Rapport fra befaring av veianlegg med spesielle trafikale utfordringer i Tønsbergområdet

Case 1. Avkjøringsrampe fra motorvei til rasteplass/veikro

Case 2: Rundkjøring med tilslutning til motorvei

Case 3. Nytt veianlegg i Tønsberg

Figur 3.1. Nytt veianlegg vest for Frodeåstunnelen i Tønsberg.

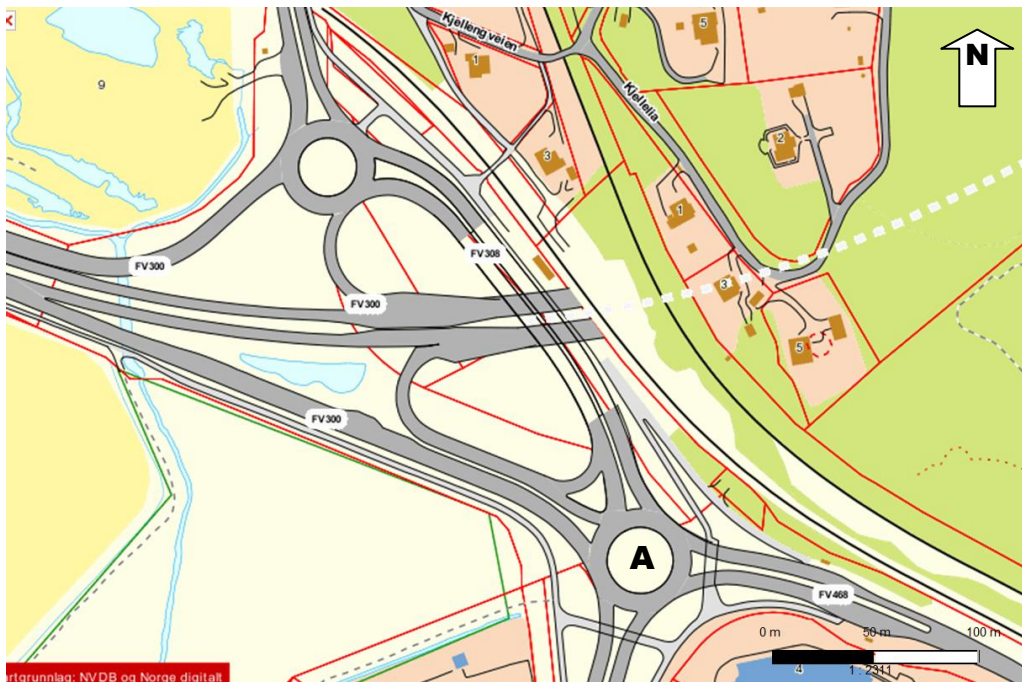
Etter omlegging av Fylkesvei 300 i Tønsberg i 2008, som bl.a. omfattet ny tunnel (Frodeåstunnelen), har det vært rapportert en rekke tilfeller av feilkjøring på det nye veianlegget. Figur 3.1 viser en kartskisse over det aktuelle anlegget. Anlegget omfatter en rundkjøring på hver side av fylkesveien like vest for tunnelen, med rampeforbindelser til og fra Fv300.

Figur 3.2. Typisk eksempel på feilkjøring ved Frodeåstunnelen i Tønsberg.

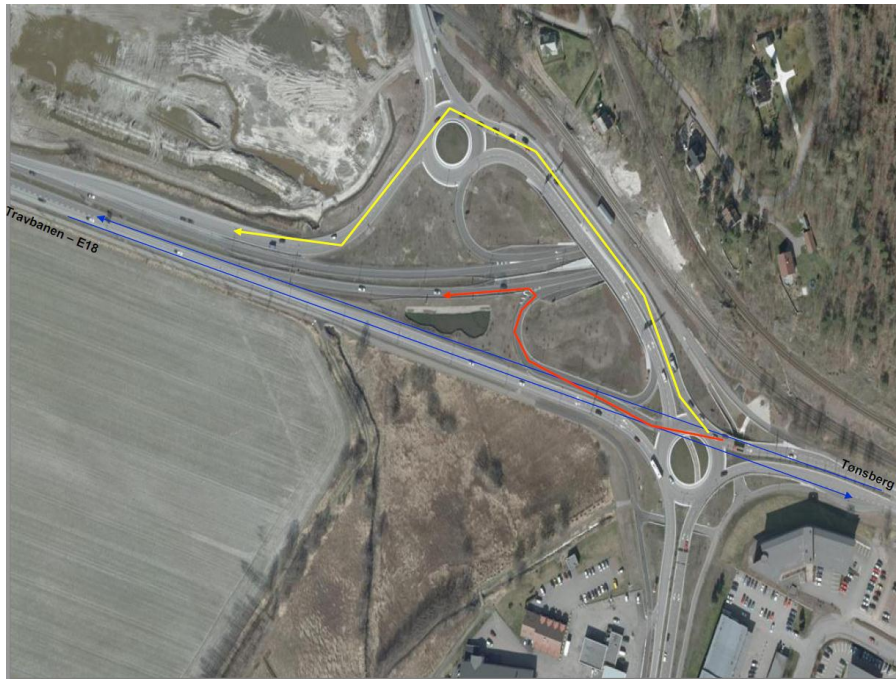
Figur 3.2 viser et typisk eksempel på feilkjøring. De *blå pilene* viser tidligere veitrasé. Kjørende fra Tønsberg i retning E18 kjørte da langs blå pil i retning vest. *Gul linje* viser korrekt kjøremønster etter omleggingen. Det har vist seg at flere bilister som har vært på vei vestover (for å kjøre videre mot E18), har kjørt rett fram i den sørlige rundkjøringen (merket **A** i figur 3.1 og 3.2), som vist ved *rød*

linje) i stedet for å følge det riktige kjøremønsteret. Denne feilkjøringen leder inn på påkjøringsrampen til Fv300 i retning øst, dvs. inn i tunnelen. I stedet for å fortsette inn i tunnelen har flere bilister svingt til venstre ved munningen av påkjøringsrampen og fortsatt vestover mot kjøreretningen på Fv300, som vist ved pilespissen på rød linje. Noen bilister har fortsatt et stykke inn i tunnelen, hvor de så har snudd og kjørt tilbake mot kjøreretningen.
